OGGETTO: Cupello Ambiente srl. Proposta di realizzazione ed esercizio di una discarica per rifiuti non pericolosi, loc. "Valle Cena" Cupello (CH). Segnalazione

OGGETTO: Cupello Ambiente srl. Proposta di realizzazione ed esercizio di una discarica per rifiuti non pericolosi, loc. "Valle Cena" Cupello (CH). **Segnalazione.**

**OGGETTO: PROGETTO PER LAVORI DI REALIZZAZIONE NUOVA DISCARICA RIFIUTI
NON PERICOLOSI – PROVVEDIMENTO AUTORIZZATIVO REGIONALE e
CCR-VIA – DITTA CUPELLO AMBIENTE S.r.l.**

TAVOLA 3 PR del PRE

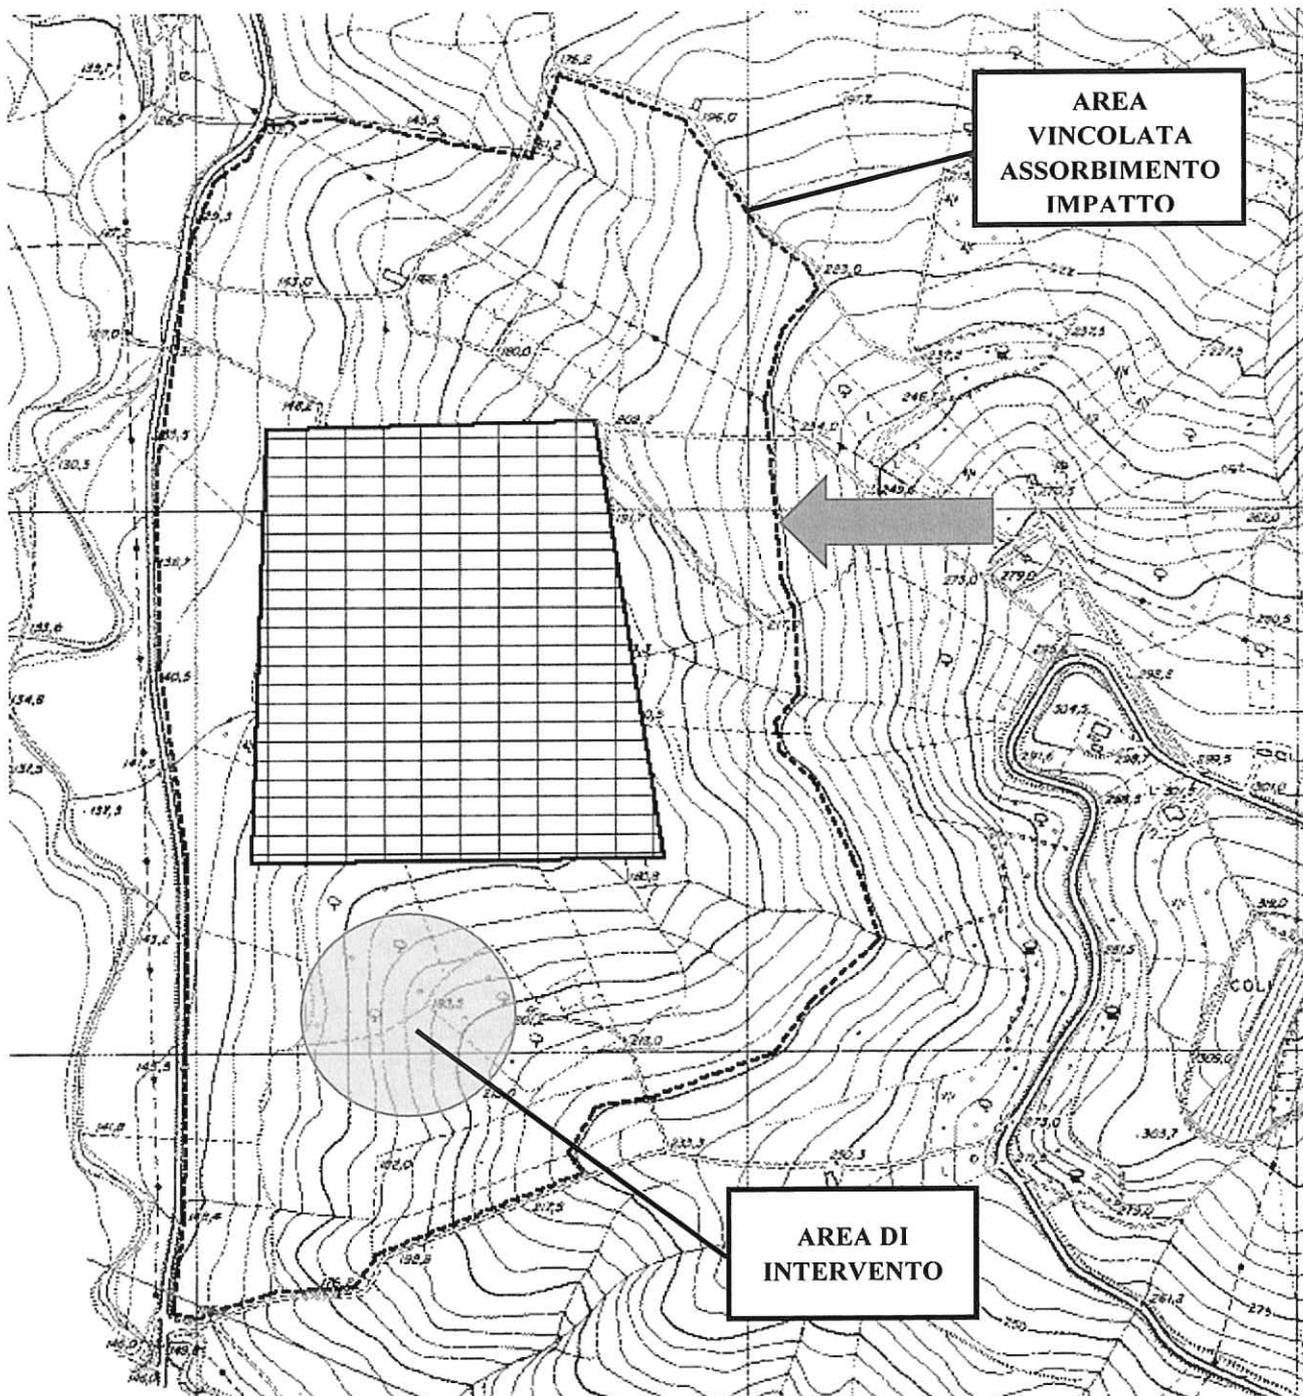
- l'ubicazione dell'area di progetto della discarica per rifiuti non pericolosi della Cupello Ambiente Srl, riferita alle particelle **7** (in parte), **4048** (in parte), **10, 11, 20, 30, 174 e 22** del foglio **13** del Comune di Cupello, ricade in zona omogenea identificata come "cuscinetto" e classificata nel PRE comunale come: "Area vincolata ai fini dell'assorbimento dell'impatto ambientale della discarica", secondo la **Tav. 3 P.R.** del Comune di Cupello;

Zonizzazione di PRE e ubicazione discarica.

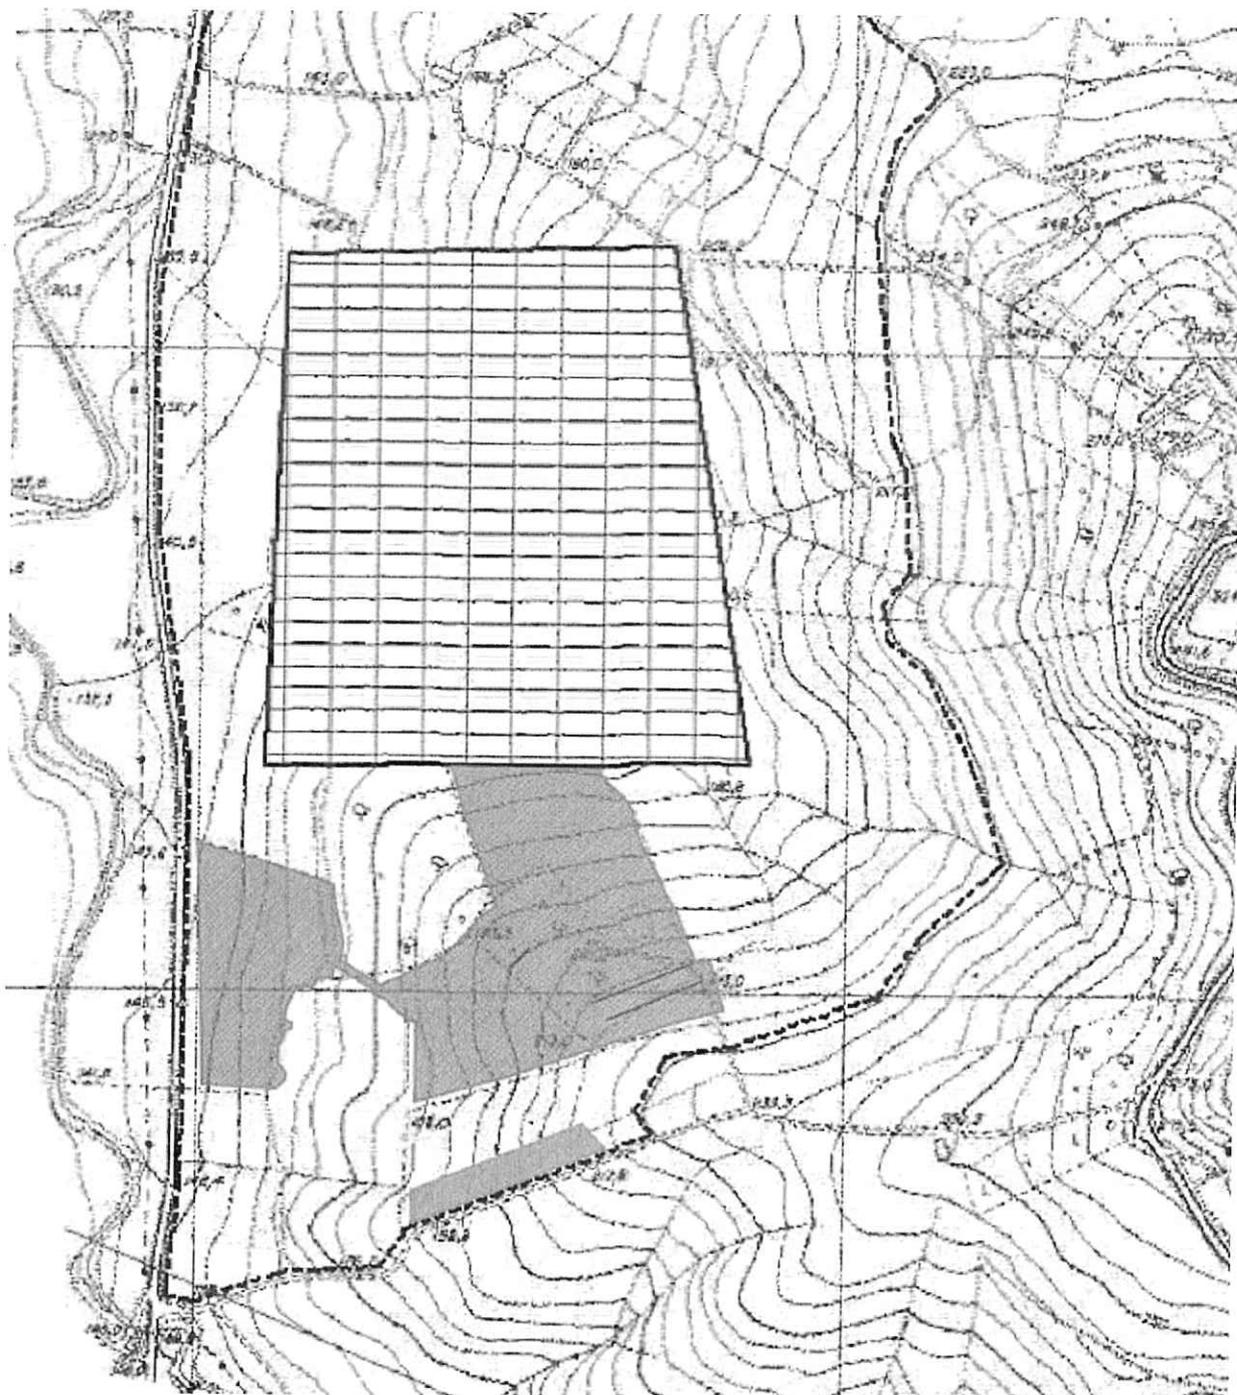
- nello studio di impatto ambientale (SIA) presentato, al **paragrafo 2.1.8** - Piano regolatore generale del Comune di Cupello (CH) e nella **Tavola A.2** del progetto si afferma che l'area di intervento della discarica di progetto ricade in un'area classificata "area vincolata ai fini dell'assorbimento dell'impatto ambientale/e della discarica". Le particelle su cui ricade il progetto di discarica per rifiuti non pericolosi risultano tutte ricomprese nell'area di PRE di cui alla Tavola 3PR vincolata, appunto, ai fini dell'assorbimento dell'impatto ambientale della discarica. (**cf. Allegati**);

N.B. Nello stralcio planimetrico l'intervento di progetto della discarica ricade interamente all'interno dell'Area vincolata ai fini dell'assorbimento dell'impatto ambientale della discarica.
